DETERMINAZIONE DEL DIRIGENTE SERVIZIO VIA/VINCA 25 giugno 2025, n. 285

[ID VIP 13550] - Parco eolico composto da 11 aerogeneratori di potenza nominale pari a 7,2 MW, per una potenza complessiva di 79,2 MW e sistema di accumulo di 24 MW,e delle relative opere di connessione alla RTN da realizzarsi nei Comuni di Serracapriola (FG) e San Paolo di Civitate (FG).

Proponente: SANTA CHIARA ENERGIA S.R.L.

Relazione tecnica a supporto dell'istruttoria sul progetto
ID_VIP 13550

Figura 2 – Interferenza degli aerogeneratori con l'area denominata "TIATI - TEANUM APULUM - CIVITATE E BASSA VALLE DEL FORTORE", dichiarata di notevole interesse pubblico e tutelata ai sensi dell'art. 136 del D. Lgs. 42/04

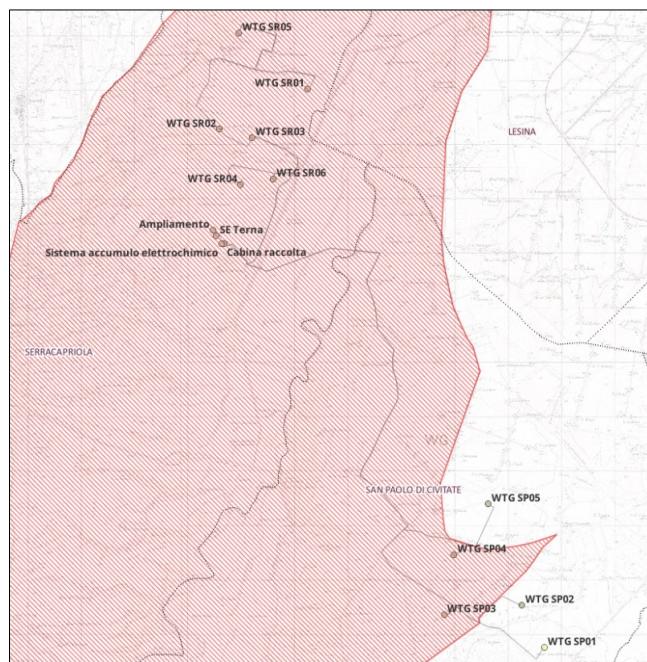
- L'area di progetto **è ricompresa** nel perimetro dei beni sottoposti a tutela ai sensi del Codice dei Beni Culturali e del Paesaggio, incluse le zone gravate da usi civici.
Nello specifico tutti gli aerogeneratori di progetto localizzati nel territorio di **Serracapriola**, **SR01**, **SR02**, **SR03**, **SR04**, **SR05** e **SR06** e due localizzati nel territorio di **San Paolo di Civitate**, **SP03** e **SP04**, ricadono nel perimetro dell'area denominata "**TIATI - TEANUM APULUM - CIVITATE E BASSA VALLE DEL FORTORE**", dichiarata di **notevole interesse pubblico** ai sensi dell'art. 136, comma 1, lettere c) e d), dell'art. 138, comma 3, dell'art. 139, comma 1 e dell'art. 141, comma 1 del D.lgs. n. 42/2004, con Decreto del Ministero della Cultura del 13 novembre 2024.

Gli aerogeneratori **SP01, SP05 ed SP05** interferiscono sia con l'area buffer di 3 km dell'area denominata "TIATI - TEANUM APULUM - CIVITATE E BASSA VALLE DEL FORTORE", dichiarata di notevole interesse pubblico e tutelata ai sensi dell'art. 136 del D. Lgs. 42/04, sia con l'area buffer di 3 km del tracciato del **Regio Tratturo Aquila – Foggia**, identificato in **Classe A**, riconoscimento che ne attesta l'elevato valore storico e paesaggistico, attribuendo loro un vincolo di particolare rilevanza ai fini della tutela e della pianificazione territoriale. **Tali beni culturali rientrano nelle disposizioni di tutela previste dalla Parte II del Codice dei Beni Culturali e del Paesaggio (D.lgs. 42/2004).**

Figura 3 – Interferenza dell'area di progetto con la Rete dei Tratturi

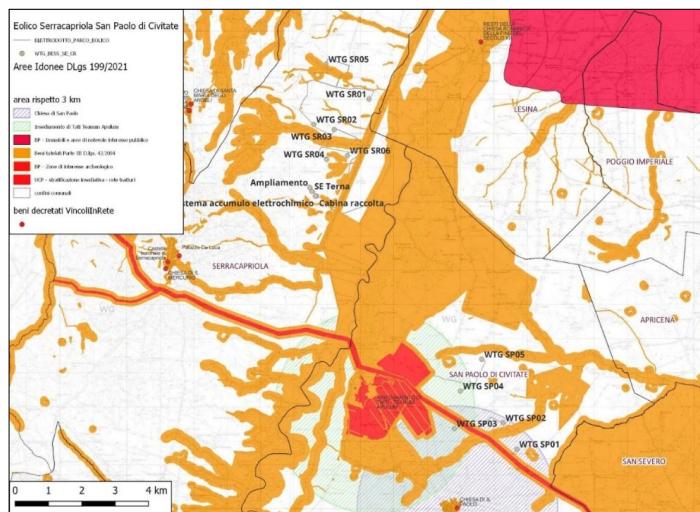
- L'area di progetto **ricade** nella fascia di rispetto dei beni sottoposti a tutela ai sensi della Parte II del D. Lgs. 42/2004 Codice dei Beni Culturali e del Paesaggio e dell'art. 136 del medesimo decreto.

Figura 4 – Interferenza degli aerogeneratori con il buffer di 3 km del bene tutelato dalla parte II del D.lgs. 42/2004

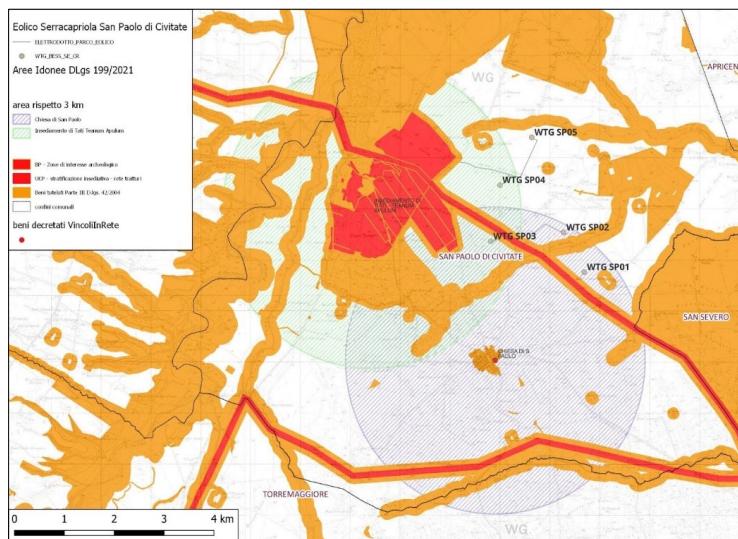
Gli aerogeneratori **SP01, SP02, SP03 ed SP04**, interferiscono con l'area buffer di 3 km dei beni tutelati dalla parte II del D.lgs. 42/2004

Figura 5 – Interferenza degli aerogeneratori di progetto con la Rete dei Tratturi (II Cluster)

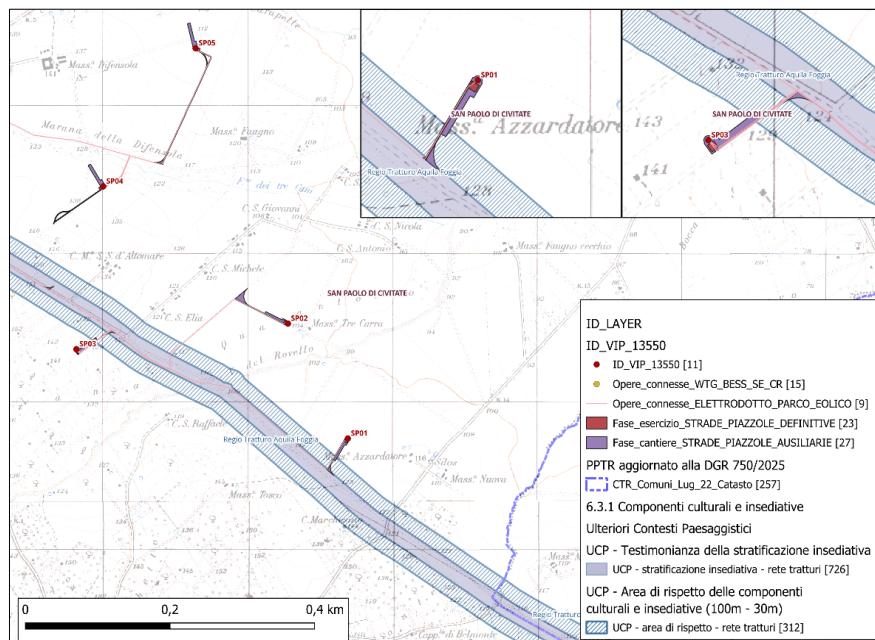
Sebbene l'analisi generale indichi l'assenza di tratturi e delle relative fasce di rispetto di 100 m all'interno dell'area di progetto, un approfondimento cartografico localizzato ha evidenziato che **le piazze degli aerogeneratori SP01 e SP03 interferiscono puntualmente con il tracciato della Rete dei Tratturi in classe A**, come rappresentato nella Figura 5, che mostra un dettaglio ingrandito dell'area di sovrapposizione.

Tale discrepanza suggerisce la necessità di un **riesame puntuale della cartografia tematica utilizzata per le verifiche di compatibilità**, al fine di valutare eventuali adeguamenti progettuali o l'adozione di misure di tutela coerenti con il valore storico-paesaggistico del tratturo coinvolto.

Figura 6 – Stralcio Aree Non Idonee FER DGR 2122 (I Cluster)

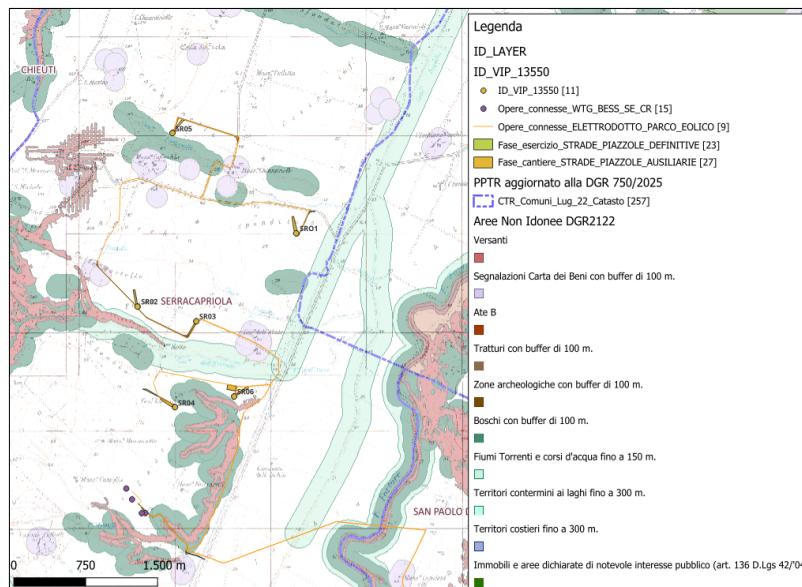
Sebbene il proponente affermi l'assenza di colture di pregio nelle aree di progetto e la Relazione Pedoagronomica escluda la presenza di produzioni I.G.T. "Daunia" e "Puglia", la documentazione fornita non consente di escludere con certezza l'esistenza di altre colture di pregio nell'area vasta.

Figura 7 – Stralcio Aree Non Idonee FER DGR 2122 (II Cluster)

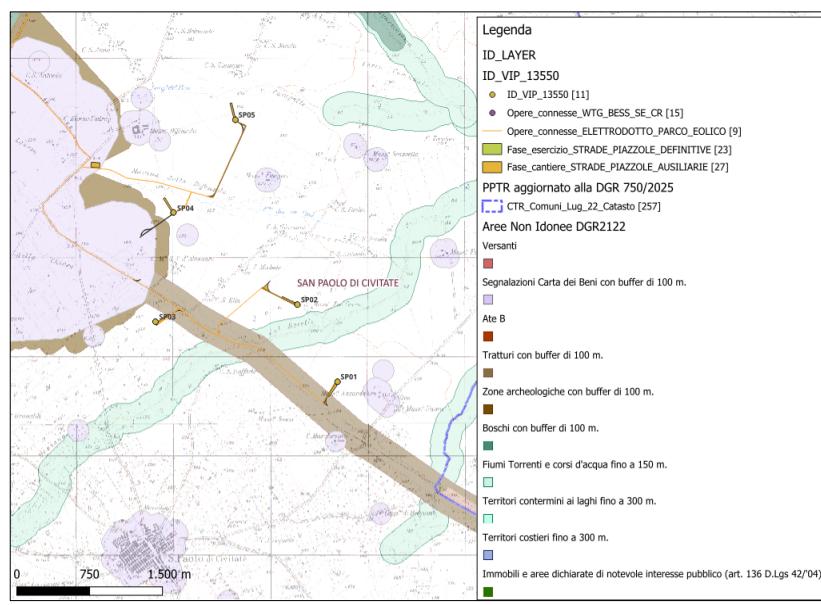
L'area individuata per l'impianto proposto, pertanto, rientra tra quelle considerate non idonee come stabilito dal regolamento regionale n. 24 del 2010.

Figura 8 – Evidenza degli impianti all'interno buffer di 3 Km (< di 10 Km)

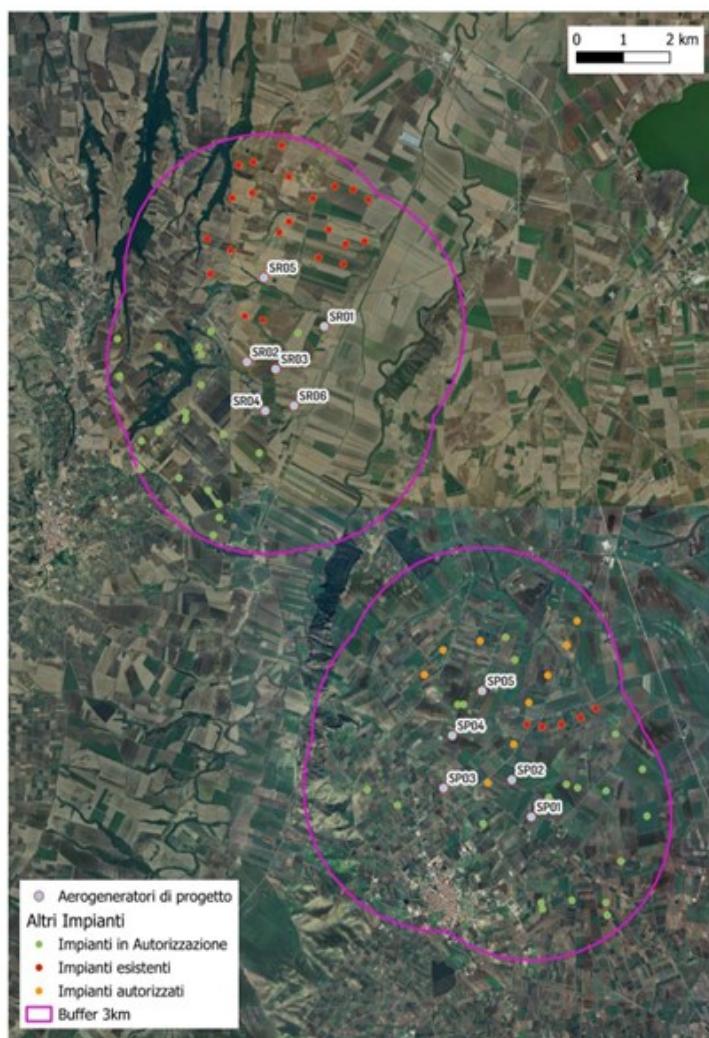
Requisito = $50 \times 236 \text{ m} = 11.800 \text{ Km}$

Il requisito non è soddisfatto. Nella documentazione si rileva la presenza di parchi eolici nel buffer di 10 Km (23 aerogeneratori nel buffer di 3 km). (STUDIO DI IMPATTO AMBIENTALE)
